# INFORMATION

## Service

N° 1 435

ANNÉE 65-66	RUBRIQUE	CODE
CLASSEUR	MAGNETOPHONE EL 3553	EA5- 09/2

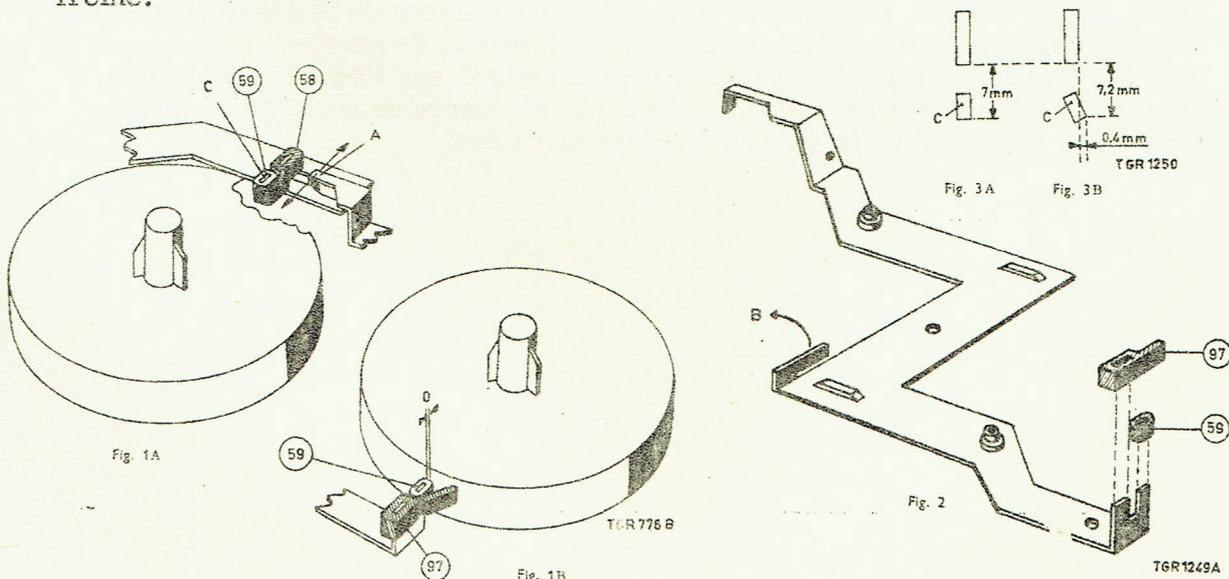
La figure 1a+b représente le moment où l'appareil freine après l'"embobinage". Lorsque la bande est complètement arrêtée, la patte en caoutchouc retombera à sa position d'origine. Pendant le freinage après l'"embobinage", la patte en caoutchouc gauche (rep. 58) doit fournir une plus grande force de freinage que la patte en caoutchouc (rep. 97) qui est située près du plateau à bobine de droite, afin d'éviter la formation de boucles.

1. La patte B sur l'équerre Z doit, dans les positions "embobinage", "rebobinage" et "reproduction", être dégagée d'au moins 1 mm de la came de butée sur le panneau de commande, rep. 74.  
Le réglage peut se faire lorsqu'on courbe la patte B selon l'indication de la figure 2.
2. En position "STOP", le manchon (rep. 59) sur l'équerre de freinage de gauche doit être distant de 0,2 à 0,5 mm du plateau à bobine de gauche.  
La réglage peut se faire lorsqu'on courbe la patte A sur l'équerre Z. Voir la figure 1a+b. Veiller à ce que le manchon sur l'équerre de freinage de droite reste bien placé contre le plateau à bobine de droite.

Dans la négative, il faut courber la came C, sur laquelle est monté le manchon (rep. 59) du frein gauche, selon la figure 3b.

La came C près du plateau à bobine de droite doit rester dans la position indiquée par la figure 3a.

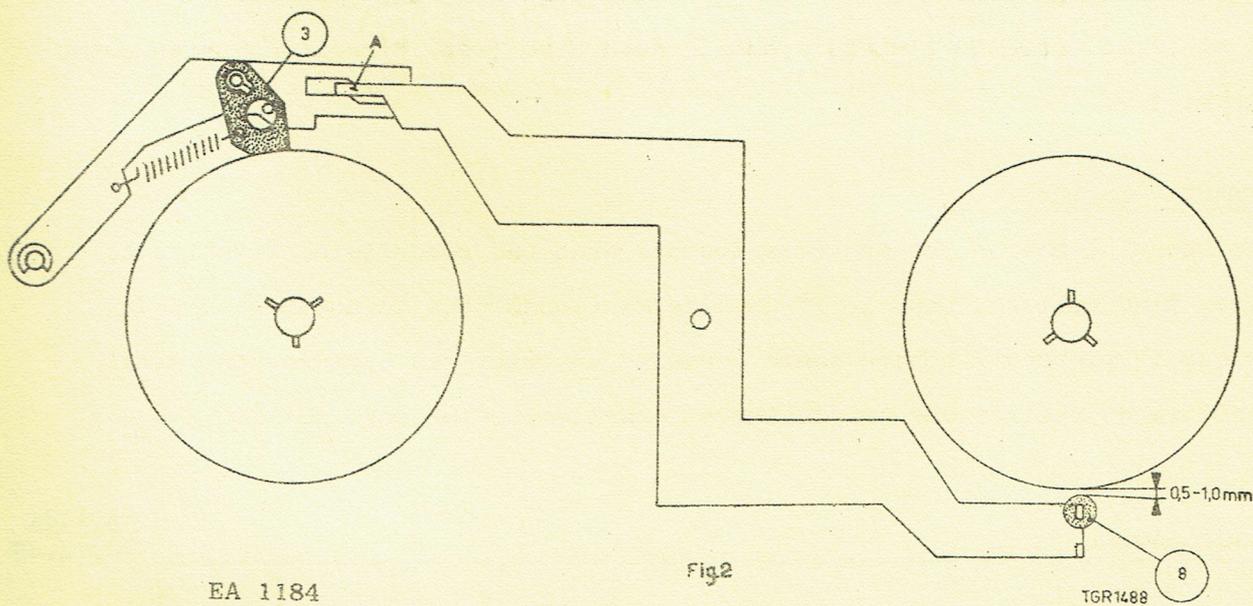
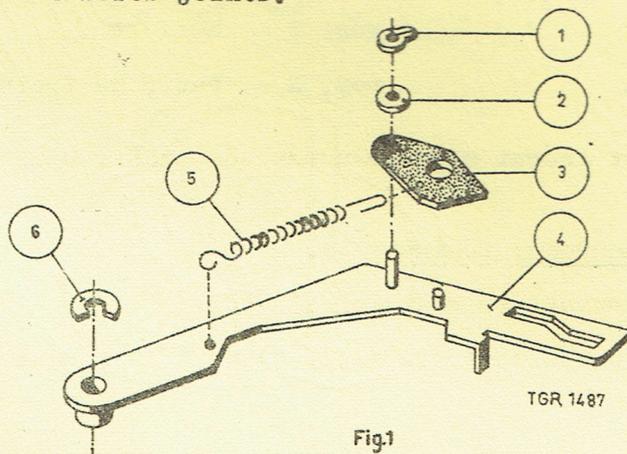
L'ancien patin du frein gauche, en caoutchouc, a été remplacé par un patin en caoutchouc - amiante (voir fig. 1).

La patte en caoutchouc du frein droit et le manchon en nylon ont été remplacés par un seul patin spécial en caoutchouc (pos.8 fig.2).

Les positions 58, 59, 60 a, 97 sont supprimées, dans la nomenclature des composants mécaniques pour les appareils modifiés, et les pièces correspondantes remplacées par un jeu de pièces comprenant (voir fig. 1 et 2 au verso):

- Placer l'appareil en position d'arrêt.
- Pousser le patin de frein (rep. 3) vers la gauche selon l'indication de la figure 2
- Courber la languette A pour que dans cette position du patin de frein (rep. 3) la distance entre le plateau à bobine de droite (rep. 8) soit comprise entre 0,5 et 1 mm.

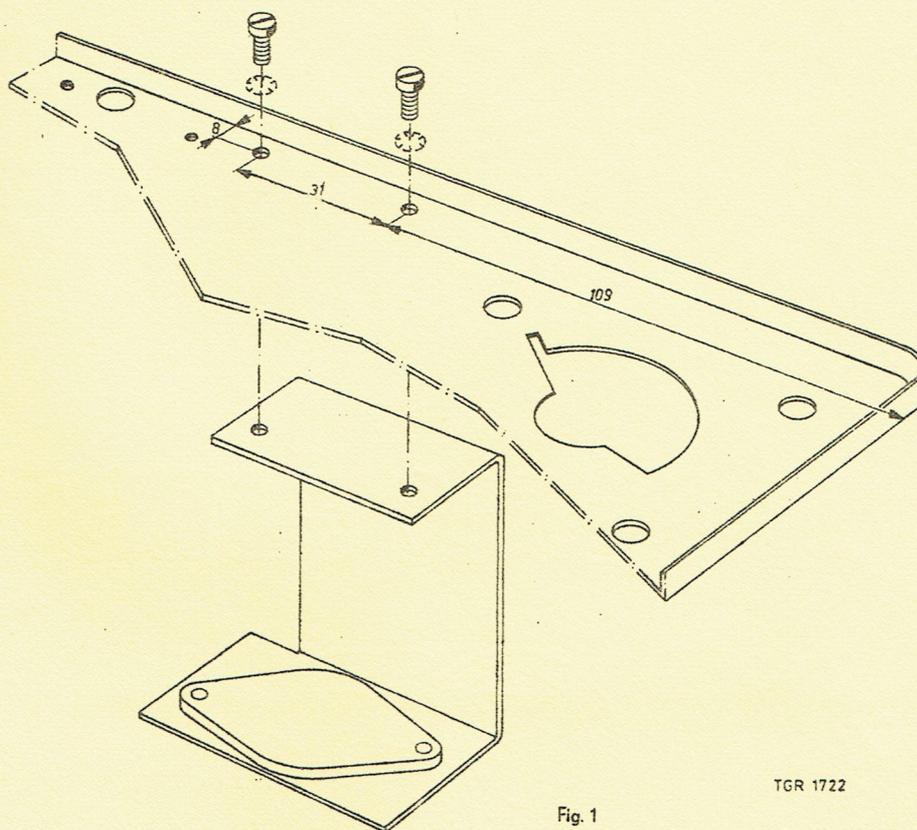
Ainsi qu'il est indiqué dans l'Information Service précédente (N° 1714 de EL 3553), le coffret est désormais fourni entier avec une équerre et deux vis standard 3 x 6 pour permettre de fixer le carrousel sous la plaque de montage.

A cette fin, percer deux trous  $\varnothing$  3mm dans la plaque comme indiqué ci-dessous. Récupérer le carrousel de l'ancien coffret et le fixer à l'emplacement prévu sur l'équerre.
